DOSSIER N°PC 062040 25 00021Date de dépôt : **01/08/2025**Dossier complet : **01/08/2025**

Demandeur :	Monsieur Kazim AKBULUT	Surface de plancher existante :	232,00 m ²
Demeurant à :	Avenue Léon Blum - Résidence les Merles 62219 LONGUENESSE	Surface de plancher créée :	124,07 m ²
Pour :	Construction d'une maison individuelle	Surface de plancher démolie :	0,00 m ²
Sur un terrain sis :	31G rue de l'Europe 62510 ARQUES	Destination :	Habitation
Référence(s) cadastrale(s) :	F2799	Nombre de logements créés :	1
Superficie du terrain :	1 082,00 m ²	Nombre de logements démolis :	0

Article 1 : La demande susvisée est **refusée**.

Règles pour les projets de construction d'une habitation isolée dont la surface est inférieure à 250 m²

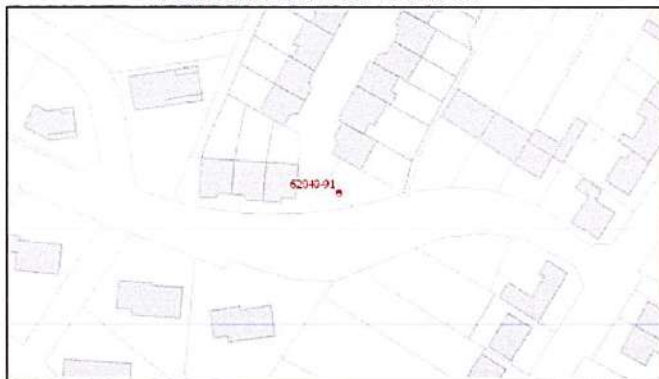
Besoin en eau exigé :

Caractéristiques :	RDDECI 2023	Projet
Débit exigé minimal (m3/h)	30	79
Durée (heures)	1	/
Distance maxi (mètres)	200	Environ 114 mètres
Volume minimal exigé (m3)	30	79
